Liite

Kuva 1: Asemakaavan sekä rakennusluvan vastainen rakentaminen

Kaavamerkintöjen selitykset asemakaavasta:

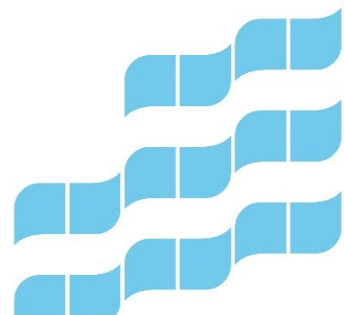
Kohta, josta vesi on kiinteistön omistajien mukaan erityisesti tulvinut ojasta kiinteistölle, on toteutettu asemakaavan sekä rakennusluvan vastaisella tavalla. Kaavan ja rakennuslupien mukaan tontin pohjoisosaan on merkitty puurivi sekä istutettava alueen osa. Kyseinen alue on kuitenkin asfaltoitu. Kasvillisuus ja puusto toimisivat hulevettä viivyttävänä(hidastavana), imeyttävänä ja haihduttavana rakenteena. Koska alue on asfaltoitu, nämä vaikutukset eivät kohteessa toteudu.

-  Istutettava alueen osa.
-  Istutettava puurivi.
